Opinia Nr

Wyników przeprowadzonych oględzin - ekspertyzy urządzeń grzewczo-kominowych

w budynku przy ul. A. Żużka nr 13/4 w Wąlburze
dotycząca urządzeń grzewczo-kominowych używanych przez
B.O.U. Świdmieszce

SZKIC ORIENTACYJNY

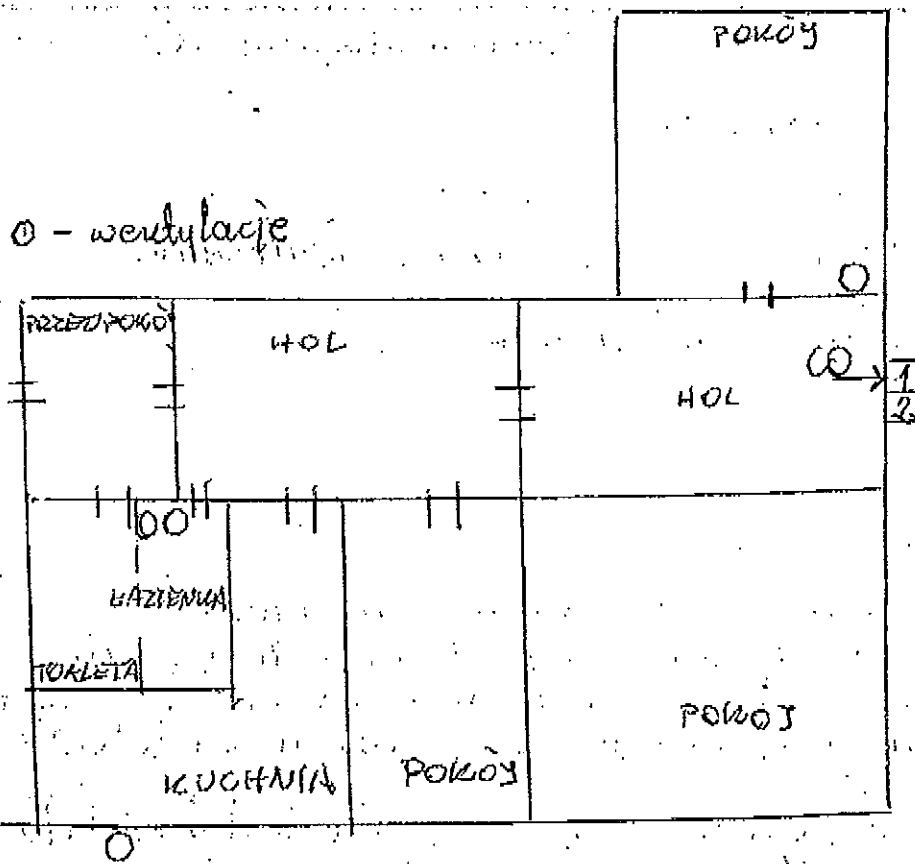
1. Przewód kominowy nr 1 z władcem kominowym może być przekierowany dla pieca CO na palenisko stałe lub po likwidacji władców na podłączenie kotła gazowego CO z zamkniętą kolumną, zgodnie z wytyczeniami producenta i w oparciu o projekt.
2. Wentylacje szparycietej, kuchenki, łazienki, toalety i korytarza, o prawidłowych przekrojach i instalacji.
3. W mieszkaniu poprowadzić sz. 2 wentylację kominową $\phi 150$ z wentylatorem bulajkowym.
